改善箇所説明図

改善措置の内容：

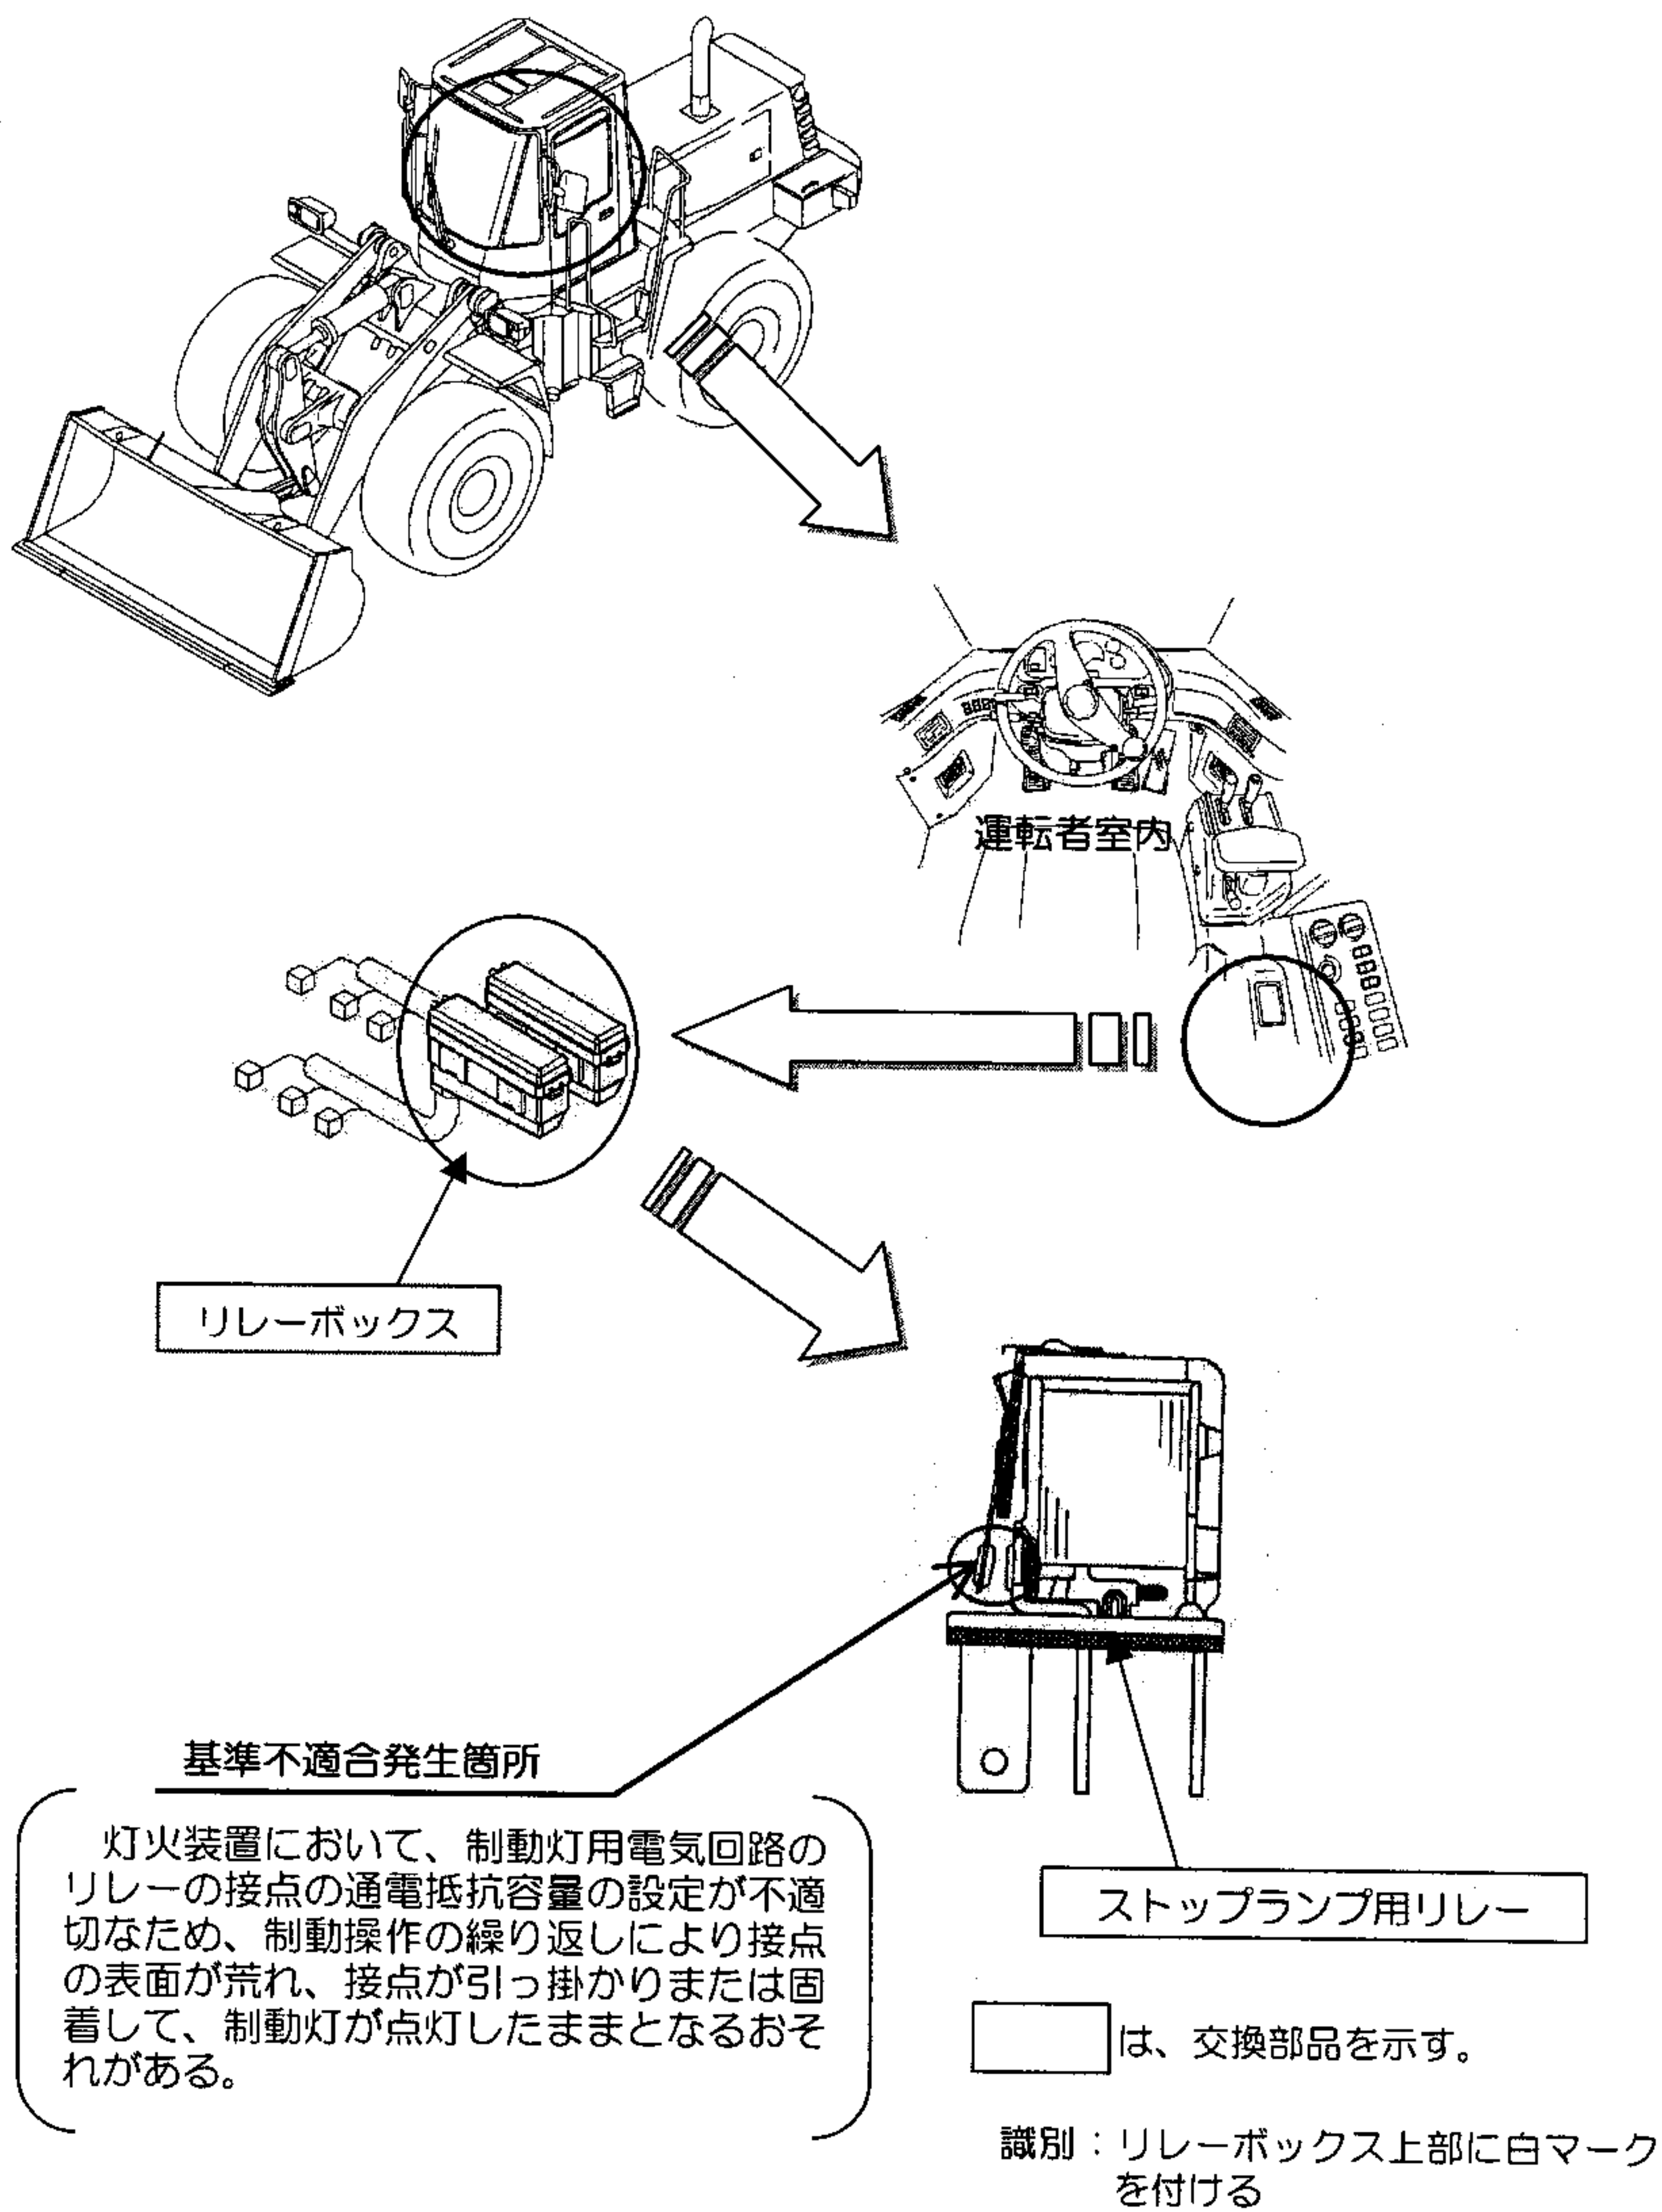
全車両、制動灯用電気回路のリレー及びリレーボックスを対策品と交換する。
